Progetto di sicurezza e ammodernamento dell'approvvigionamento della città metropolitana di Roma
 "Messa in sicurezza e ammodernamento del sistema idrico del Peschiera",
 L.n.108/2021, ex DL n.77/2021 art. 44 Allegato IV

Sottoprogetto
ADDUTTRICE OTTAVIA - TRIONFALE
 (con il finanziamento dell'Unione europea - Next Generation EU)

RELAZIONE DI OTTEMPERANZA
NOTA DI RISCONTRO ALLA RICHIESTA DI
DOCUMENTAZIONE INTEGRATIVA DELL'OSSERVATORIO
AMBIENTALE "SISTEMA IDRICO DEL PESCHIERA" -
PROT. U 07-28.03.2024

Nota di riscontro alla richiesta di documentazione integrativa dell'Osservatorio Ambientale Sistema Idrico del Peschiera DM prot. U 07-28.03.2024

Figura 3. Restituzione rilievo delle alberature interferite Affluente 1 del Fosso di Marmo nuovo

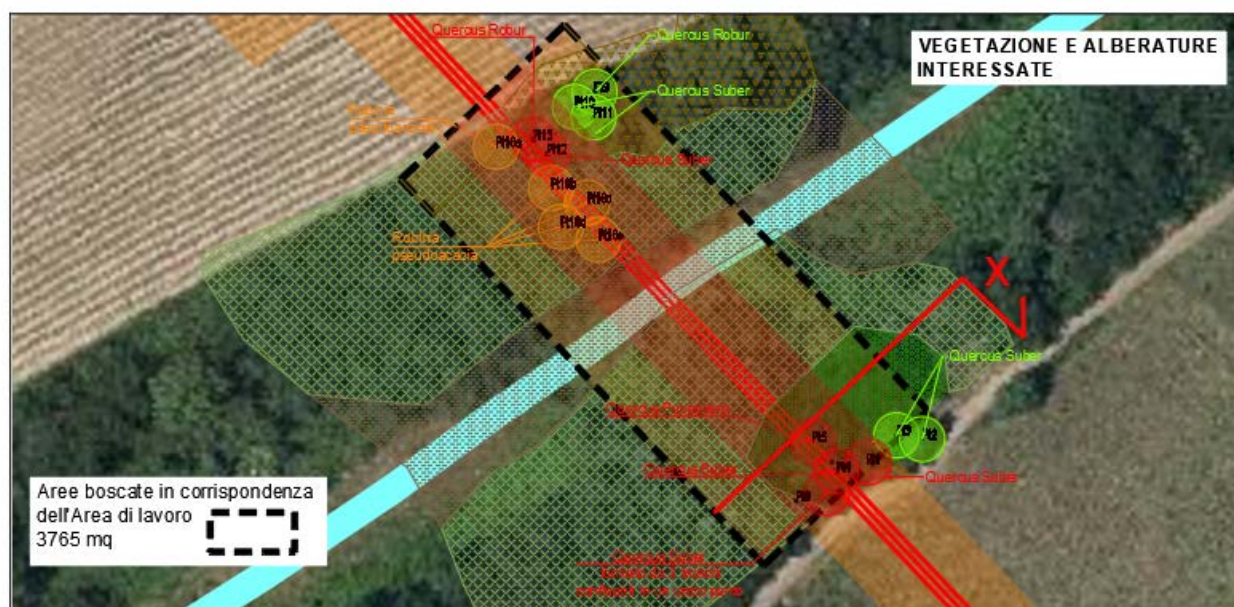
b. *“il progetto di espianto e conservazione delle alberature da tutelare e quello di reimpianto:”*

*“il **reimpianto** delle medesime specie espantate - Quercus pubescens e **Quercus saber** e Sughere (alberi di alto pregio) - con un rapporto di uno a cinque (cinque esemplari giovani per ogni pianta adulta tagliata)” (...) «il Proponente sta predisponendo l'acquisizione di nuove aree, per l'impianto di nuove alberature, sia ai fini della valorizzazione ambientale, sia in chiave compensativa rispetto all'emissione di CO2» e ancora «questa possibilità però, è subordinata alla natura del sito che sarà individuato da concordare con le amministrazioni che si auspica possa presentare le condizioni ambientali necessarie ad accogliere queste specie, anche tenendo conto delle particolari esigenze della Quercus suber» (A254 PES V008, p. 26).*

Si chiede che con riferimento almeno alle aree individuate, tav. PES_V000, PES_V005 PES_V006, PES_V007, PES_V008, venga predisposto un progetto di reimpianto di alberature in sostituzione degli esemplari rimossi (Quercus pubescens e Quercus saber e Sughere) da integrare all'attuale progetto di reimpianto arbustivo, che consenta di reintegrare in situ, le specie arboree nel sistema paesaggistico interferito.

Per la condizione ambientale n. B2.a1 si fa presente che la scelta di reimpiantare le medesime specie espantate in un'area diversa dai luoghi di attraversamento (oggetto di accordo istituzionale tra il Proponente e l'Osservatorio), nasce da esigenze di natura tecnica e gestionale cui non è possibile derogare.

Nelle tavole prodotte dal proponente (cfr. PES_V005 PES_V006, PES_V007), sono stati inseriti degli stralci planimetrici in scala 1:1000 unitamente a delle sezioni con l'indicazione della vegetazione e delle alberature interessate dall'attraversamento. Per ciascun elaborato oggetto dell'intervento sono state indicate le:

Gli alberi per i quali si prevede l'abbattimento ricadono nella fascia di servitù ampia 20 m (10 metri da entrambi i lati rispetto all'asse della condotta) e non potranno essere reimpiantati, visto il vincolo igienico sanitario vigente e di pubblica utilità dell'acquedotto.

Anche le aree di occupazione temporanea al di fuori della fascia di servitù indicata, (che occupano un'ulteriore fascia di 10 metri da entrambi i lati per un totale complessivo di 20 m) non possono essere oggetto di reimpianto perché a futuro servizio delle piste che dovranno risultare libere da reimpianti di tipo arboreo per successivi interventi di manutenzione ordinaria e straordinaria nonché emergenziale.

Si ricorda, inoltre, ad ulteriore specificazione, che specie di prima grandezza in prossimità dell'infrastruttura non potranno essere ricollocate in quanto, come già evidenziato, gli apparati radicali potrebbero inficiare il funzionamento dell'acquedotto con gravi conseguenze sulla pubblica utilità. Tali specie sono, come detto, caratterizzate da apparati radicali che, va ricordato, si presentano *"molto sviluppati e particolarmente robusti, con il fittone centrale, sempre attivo che penetra in profondità anche nelle fessure delle rocce ed anche con robuste radici laterali"* (Quercus pubescens) e, analogamente, *"fittonanti, supportati da numerose robuste radici che si espandono lateralmente e possono raggiungere profondità insospettabili"* (Quercus suber).

In tal senso, dunque, non appare possibile il reintegro *in situ* nelle aree dei lavori, così come richiesto.
